PROYECTO DE “REPOSICIÓN DE
INFRAESTRUCTURAS HIDRÁULICAS
BARRANCO DE VALLE GRAN REY”

¿QUÉ NOS QUIEREN HACER?

CAUCE ACTUAL

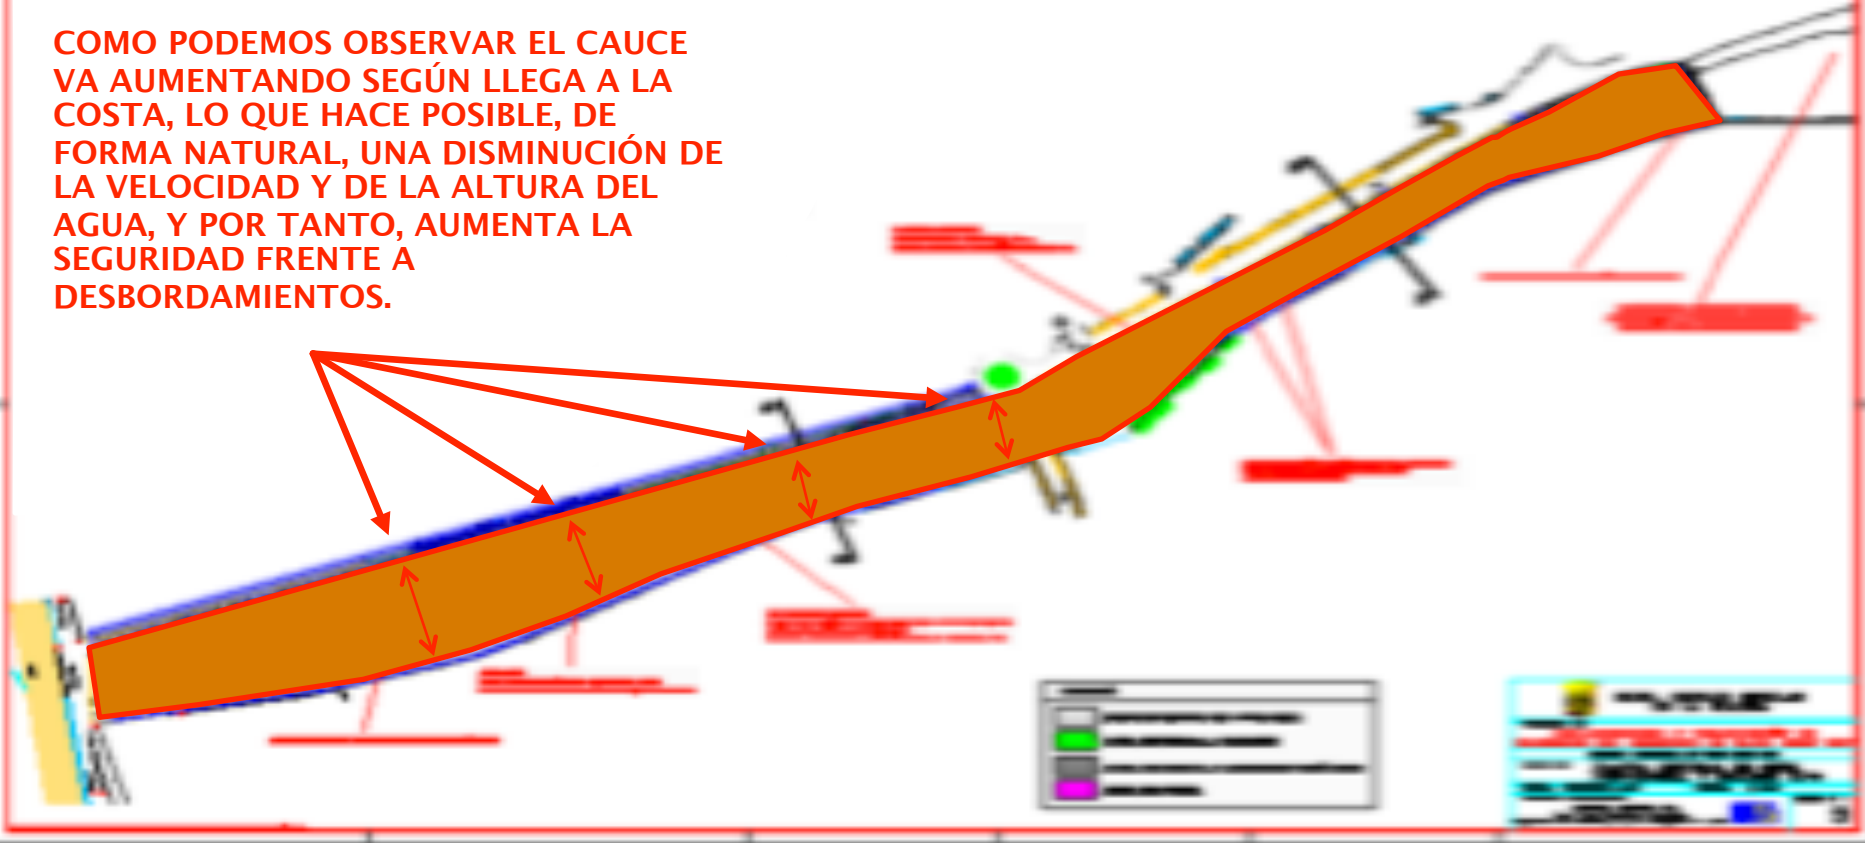
COMO PODEMOS OBSERVAR EL CAUCE VA AUMENTANDO SEGÚN LLEGA A LA COSTA, LO QUE HACE POSIBLE, DE FORMA NATURAL, UNA DISMINUCIÓN DE LA VELOCIDAD Y DE LA ALTURA DEL AGUA, Y POR TANTO, AUMENTA LA SEGURIDAD FRENTE A DESBORDAMIENTOS.

NUEVO CAUCE

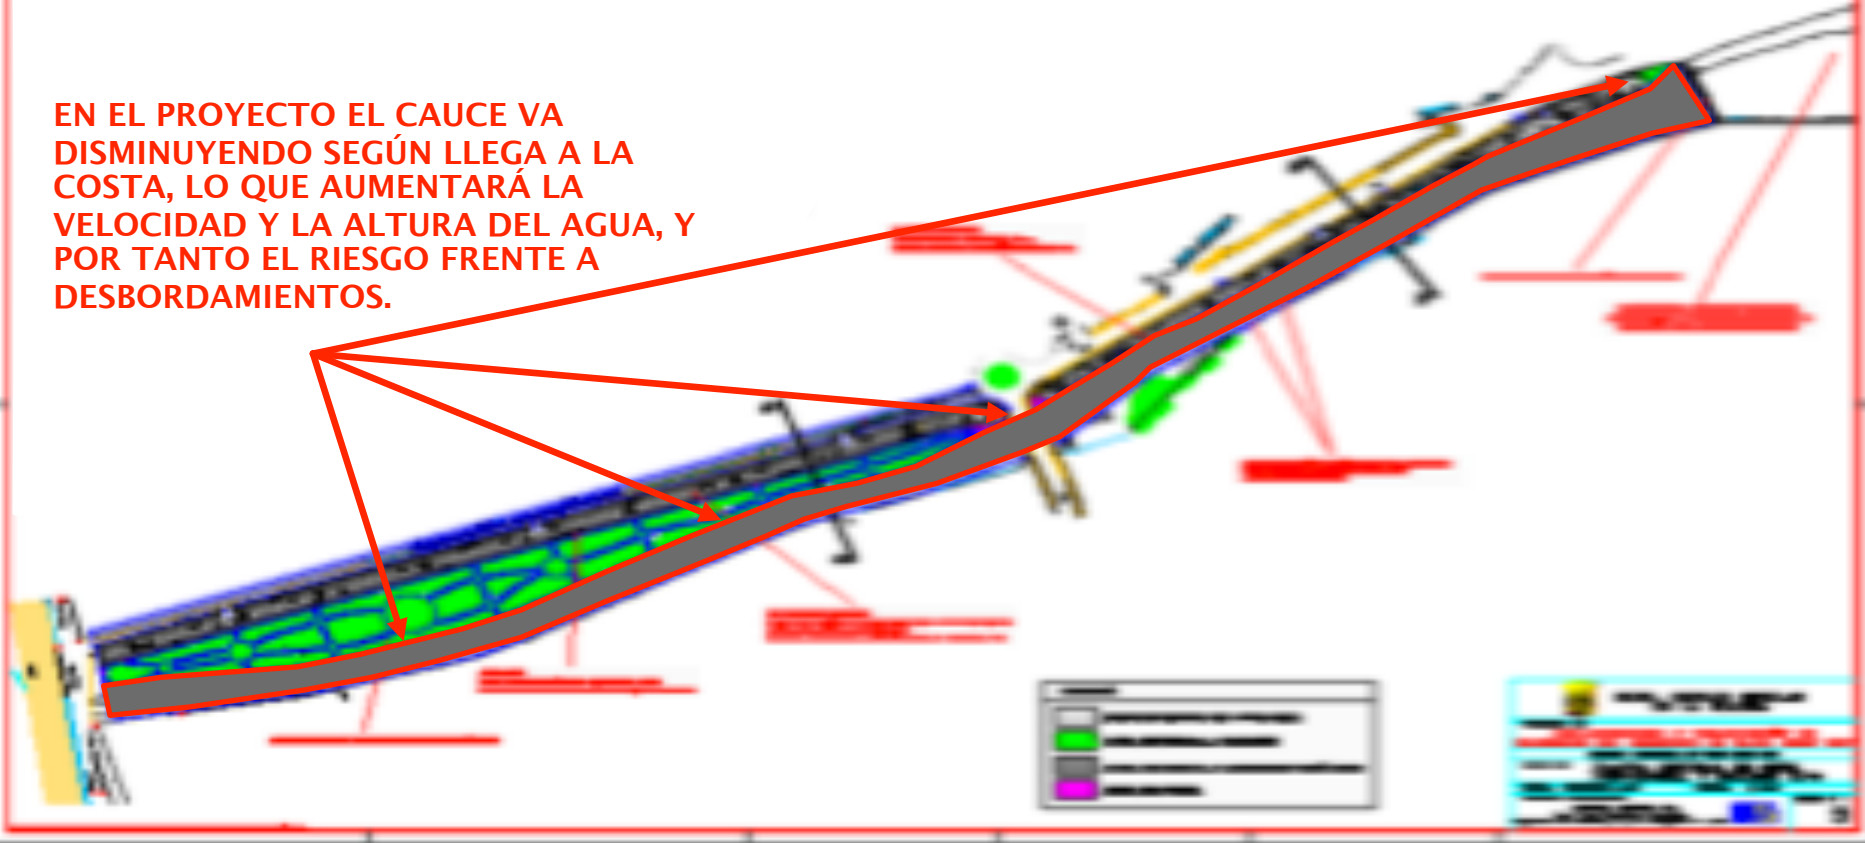
EN EL PROYECTO EL CAUCE VA DISMINUYENDO SEGÚN LLEGA A LA COSTA, LO QUE AUMENTARÁ LA VELOCIDAD Y LA ALTURA DEL AGUA, Y POR TANTO EL RIESGO FRENTE A DESBORDAMIENTOS.

TERRENO
GANADO AL
BARRANCO

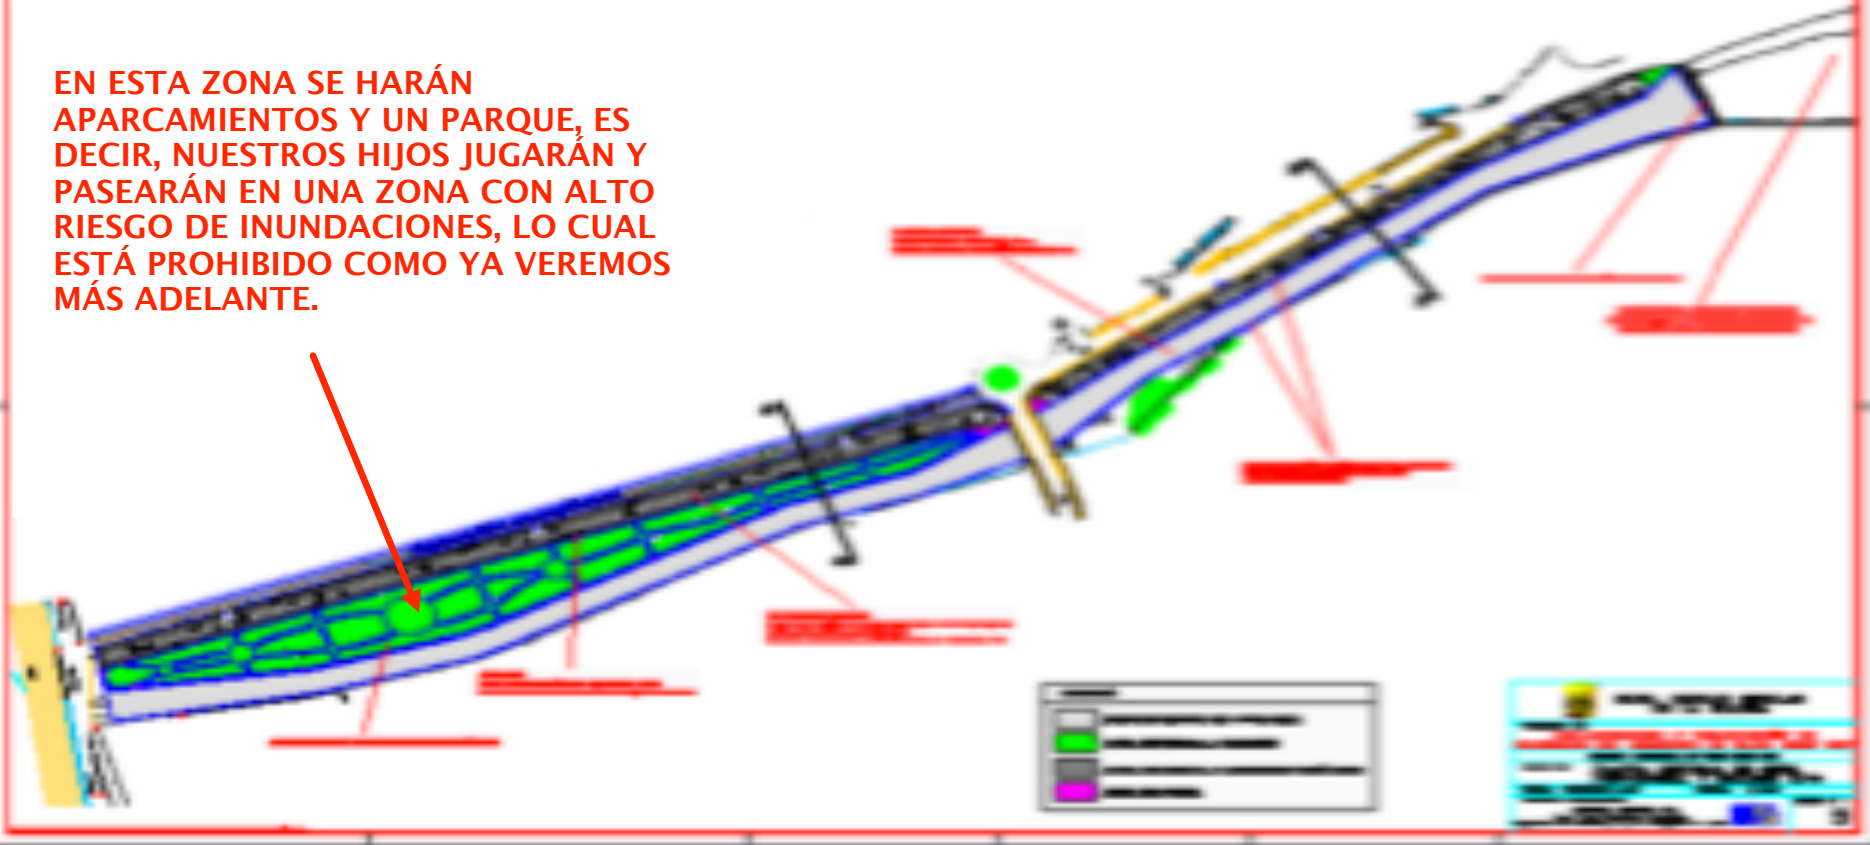
EN ESTA ZONA SE HARÁN APARCAMIENTOS Y UN PARQUE, ES DECIR, NUESTROS HIJOS JUGARÁN Y PASEARÁN EN UNA ZONA CON ALTO RIESGO DE INUNDACIONES, LO CUAL ESTÁ PROHIBIDO COMO YA VEREMOS MÁS ADELANTE.

SECCIÓN B-B (Frente a Casa Cultural).

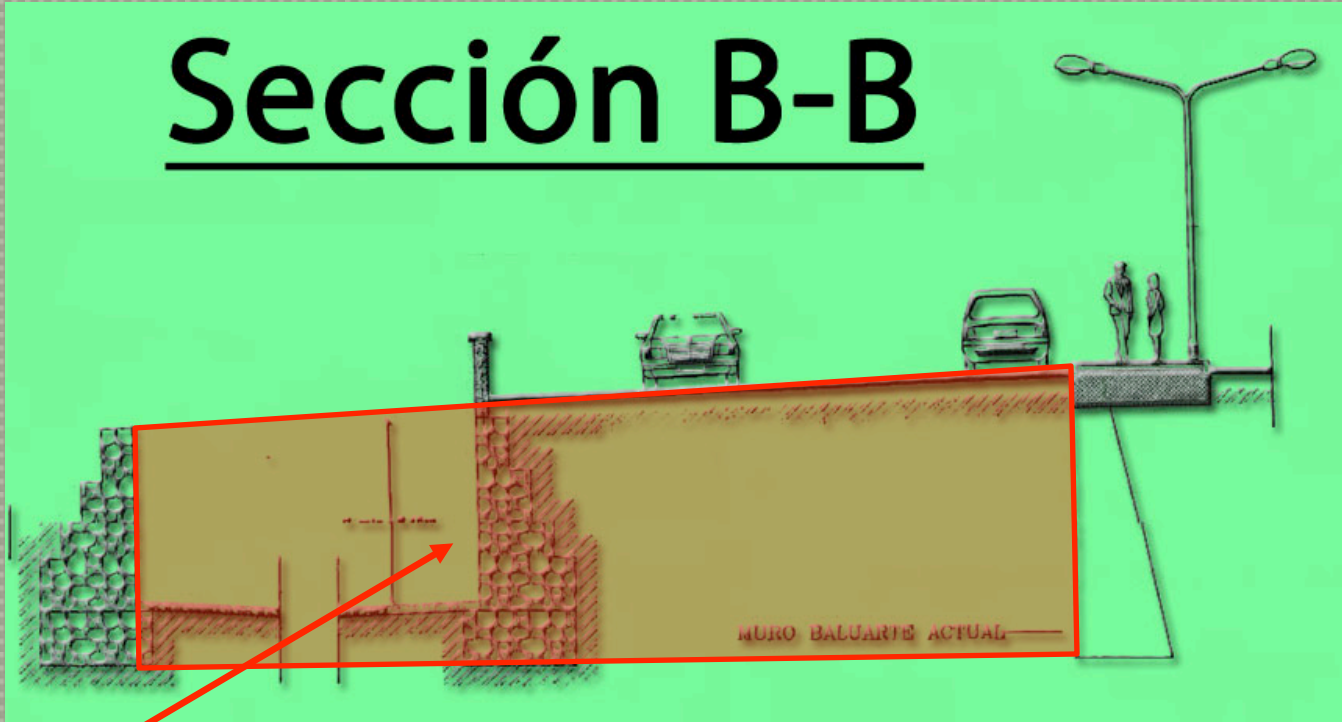
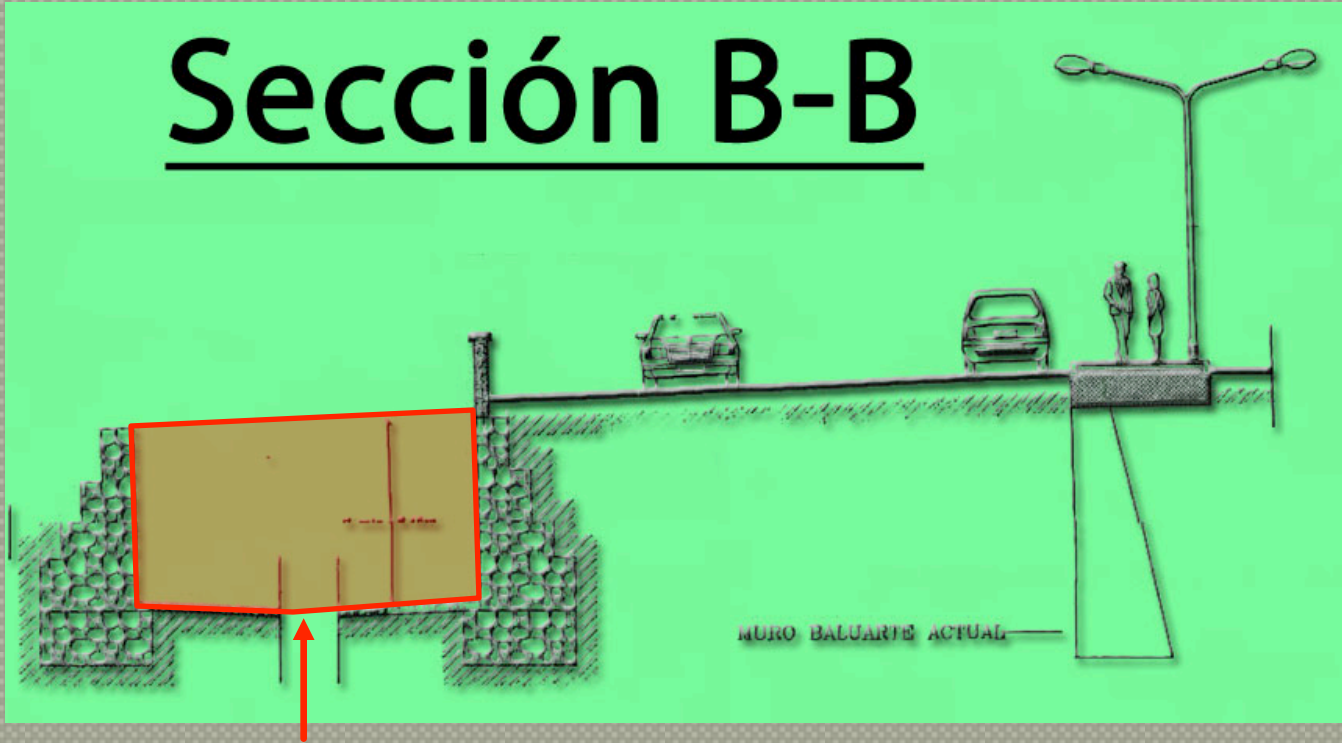
El espacio del cauce actual se distribuiría en un 40% de cauce y un 60% de parking.
